*Il Ministro dell' Ambiente
e della Tutela del Territorio e del Mare*

VISTA la domanda di pronuncia di compatibilità ambientale presentata dalla società Basell Poliolefine Italia S.r.l. in data 16/05/2013 concernente il progetto di *“Modifica del sistema Torce di servizio allo Stabilimento produttivo”* da realizzarsi nel Comune di Ferrara e acquisita al prot. DVA-2013-0011637 del 21/05/2013;

OGGETTO: IDVIP 2353 - Istruttoria VIA/AIA - Progetto di modifica del sistema Torce di servizio allo Stabilimento produttivo della Basell Poliolefine Italia s.r.l. di Ferrara - Rif. nota DVA-2014-40167 del 04.12.2014. Esiti della Plenaria n. 34 del 05.12.14.

Progetto:	Istruttoria Congiunta VIA-AIA, ai sensi dell'art. 10 del D.Lgs. 152/2006 e s.m.i. Stabilimento produttivo della Basell Poliolefine Italia Srl di Ferrara. Progetto di modifica del Sistema delle Torce asservito agli impianti produttivi
Proponente:	Basell Poliolefine Italia Srl Stabilimento produttivo di Ferrara

Figura 2 Sistema di Torce - Stabilimento di Ferrara a valle della modifica.

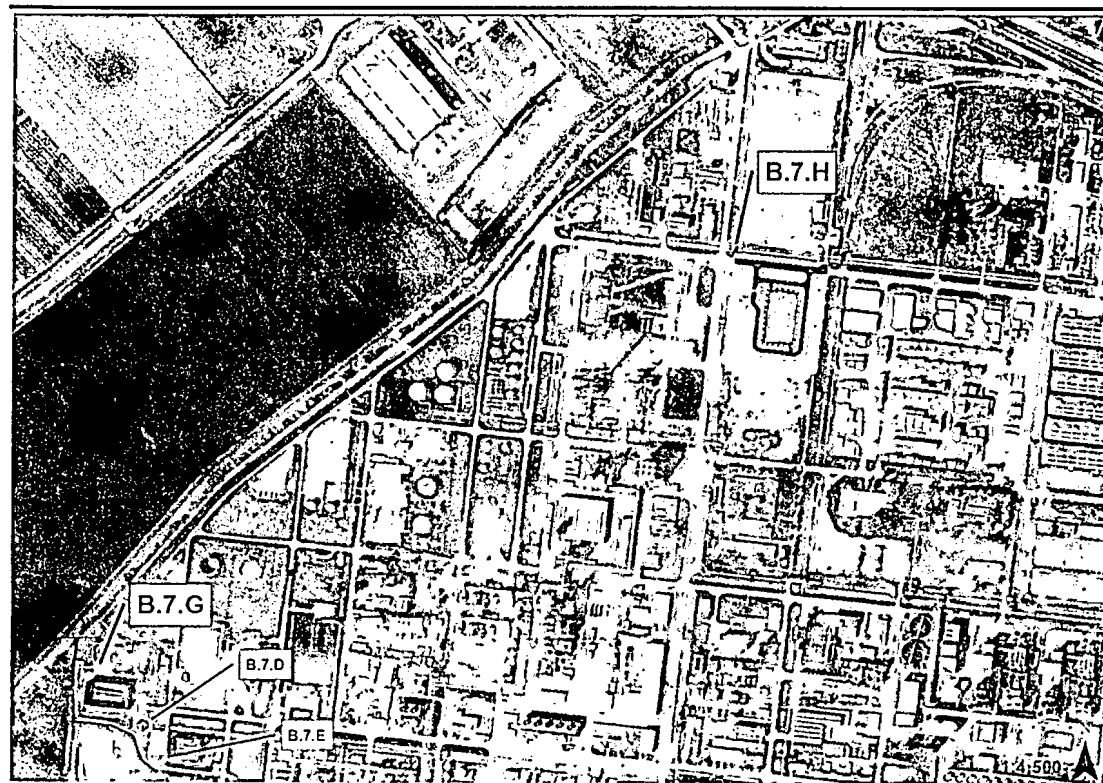
Il sistema torce dello Stabilimento, a valle della presente modifica, è mostrato in Figura 2.

Il Gestore dichiara che il funzionamento della torcia B7H seguirà i criteri stabiliti dal MATTM con la comunicazione DVA-0009754 e tutte le condizioni di esercizio della stessa saranno conformi a quelle presentate nell'aggiornamento 2011 dell'AIA per modifica non sostanziale di maggio 2011; in caso di manutenzione programmata della torcia B7H, la logica di funzionamento del sistema torce dello stabilimento prevede l'attivazione delle torce B7D e B7E, nell'assetto già presentato e autorizzato dal MATTM con protocollo DVA-2012-0000423 in data 10 Gennaio 2012 e sintetizzato nella seguente tabella:
